Bild 58: Flächenbedarf für einen Wendekreis für ein 3-achsiges Müllfahrzeug

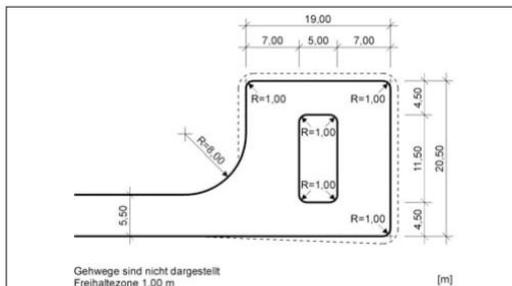
In Ihrem Vorentwurf unter „6.1 Verkehrserschließung“ gehen Sie vom Einsatz eines 2-achsigen Müllsammelfahrzeuges aus. Diese Annahme trifft auf den Landkreis Main-Spessart nicht zu. Im Landkreis Main-Spessart werden als Standardfahrzeuge **3-achsige Müllsammelfahrzeuge** eingesetzt. In der Anlage finden Sie einen Auszug aus der Richtlinie für die Anlage von Stadtstraßen RAST 06 (Abbildung 1). Die möglichen Wendeanlagen entnehmen Sie bitte den Bildern 58 und 59.

Sollte die Wendeanlage für 3-achsige Müllsammelfahrzeuge nicht ausreichend dimensioniert werden, müssen alle Abfallarten an den Beginn der Sackgasse zur Leerung bzw. Abholung bereitgestellt werden. Für diesen Fall sollte dort ausreichend Platz eingeplant werden.
